**HA-Beschluss**  
HA-123/16

**Beratungsgegenstand:**  
Bauantrag zum Neubau Wohnanlage A11-Quartier,  
Roßmühlenstraße/Kuhstraße/Hansering/Brüggstraße

PRÄSENTATION AUSSCHUSSSITZUNG  
ENTWURFSPLANUNG STAND 21.03.2016

ANSICHT KUHSTRASSE 1:300

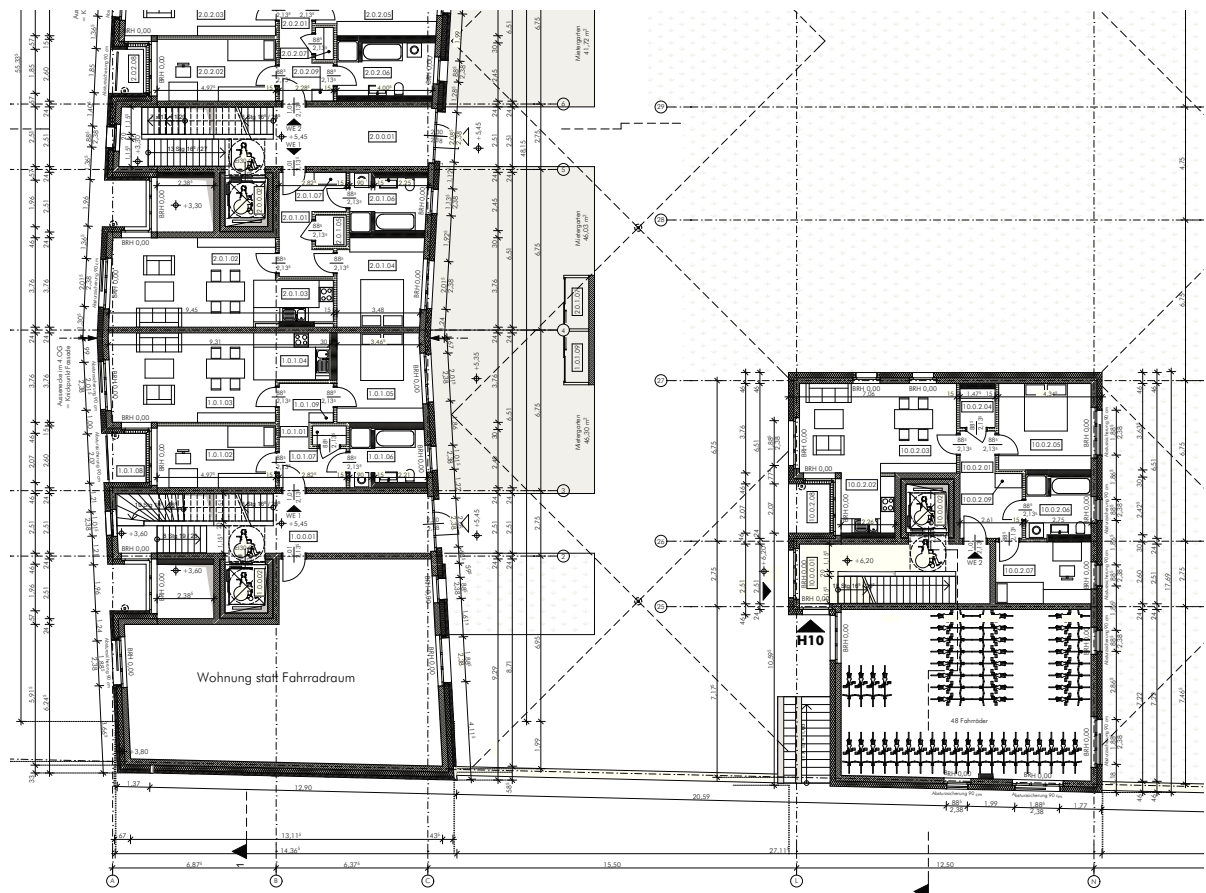
Die Geschossigkeiten und die Baufluchten sind gegenüber den Vorlagen im Rahmen der Bauvoranfrage kaum verändert. Lediglich im nördlichen Bereich der Kuhstraße springt das Gebäude ca. 60 cm gegenüber dem ursprünglichen Entwurf zurück. Da die einzelnen Gebäude jedoch ohnehin verkantet errichtet werden, ist das hinnehmbar.

Des Weiteren sind in den letzten Obergeschossen der Kuhstraße bedingt durch die einzuhaltenden Abstandsflächen einige Bereiche in der Straßenfassade leicht zurückgestaffelt.

- GRUNDRISSBEREICH HAUS 6 ACHSE 11-15  
UM 62,5CM RICHTUNG WEST VERSCHOBEN (ALLE ETAGEN)
- FASSADEN VERSCHOBEN (SIEHE LAGEEINORDNUNG - ROTE LINIE=STAND BAUANTRAG)
- 4.OG HAUS 6 - WOHNUNG 13 - VON 3 ZI IN 2 ZI GEÄNDERT
- BAD ACHSE 16-17 + 22-23, SIEHE 3.OG
